**« Projet de parc éolien des Monts de la Madeleine »
présenté par Monts de la Madeleine Energie
Sur les communes de Cherier et La Tuilière dans le département
de la Loire**

**Avis de l'Autorité environnementale
sur les dossiers de demande d'autorisation d'exploiter une
installation classée pour l'environnement
et d'autorisation de défrichement**

**Avis P n° 2015-2122
n° 2015-2152**

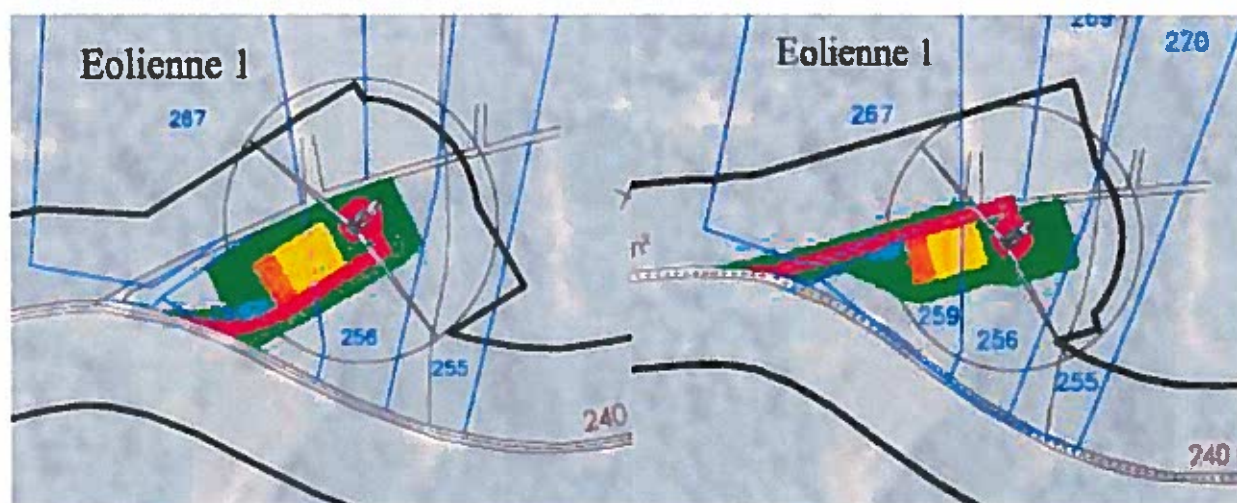
En ce qui concerne le projet lui-même, la comparaison du détail des implantations des deux projets, illustrée dans une pièce jointe, reprise ci-dessous, fait apparaître des évolutions spatialement très limitées qui ne remettent pas en cause sur le fond, ni la qualité, ni les conclusions des analyses environnementales conduites dans le cadre du projet de 2014. La modification d'emprise de défrichement de l'éolienne E1 pour la sortir du périmètre rapproché de captage satisfait à la principale remarque émise.

Ces modifications réduisent aussi très légèrement les surfaces à défricher et ne remettent pas en cause les enjeux ni les mesures proposées pour éviter, réduire et compenser les impacts du parc.

- Éolienne 3 :

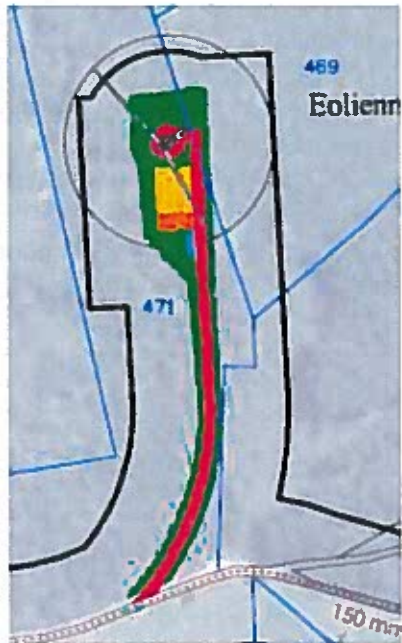
Modification de la forme de la plate-forme et de l'accès pour éviter les emprises dans la parcelle 469 qui a bénéficié de subvention en 1999 et 2000, ce qui gèle les possibilités de défrichements pendant 15 ans (engagement en contre partie des aides).

- Éolienne 5

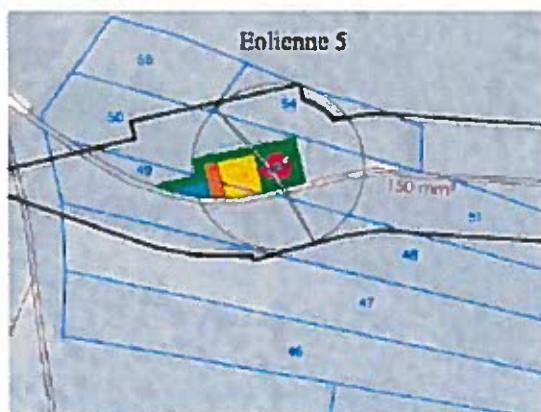
Déplacement d'environ 150m et de son accès suite au refus de défrichement. L'emprise au sol est réduite grâce à l'accès direct du chemin. Ces modifications éloignent l'emprise de la plate-forme du périmètre de protection du captage.
